**Commission économique pour l'Europe**

**Forum mondial de l'harmonisation  
des Règlements concernant les véhicules**

**Quatre-vingt-deuxième session**

**Règlement ONU n° 48 (Installation des dispositifs d'éclairage  
et de signalisation lumineuse) :****Propositions de nouvelle série d'amendements au Règlement ONU n° 48****Proposition de nouvelle série 08 d'amendements  
au Règlement ONU n° 48 (Installation des dispositifs  
d'éclairage et de signalisation lumineuse)****Communication de l'expert du groupe d'intérêt\***

Modèle A

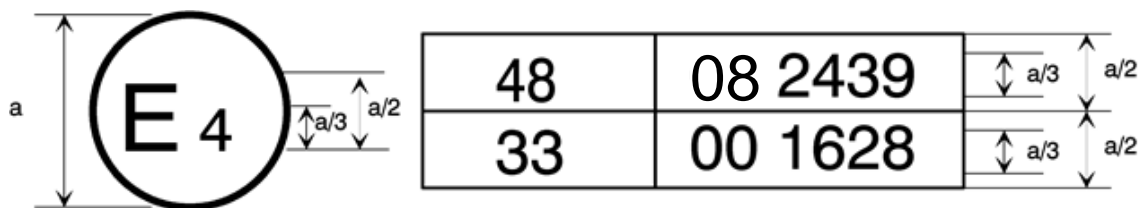
Annexe 2, lire :

La marque d'homologation ci-dessus, apposée sur un véhicule, indique que le type de ce véhicule a été homologué aux Pays-Bas (E4), en ce qui concerne l'installation de dispositifs d'éclairage et de signalisation lumineuse, en application du Règlement ONU n° 48 tel que modifié par la série 08 d'amendements. Le numéro d'homologation indique que l'homologation a été accordée conformément aux prescriptions du Règlement ONU n° 48 tel que modifié par la série 08 d'amendements.
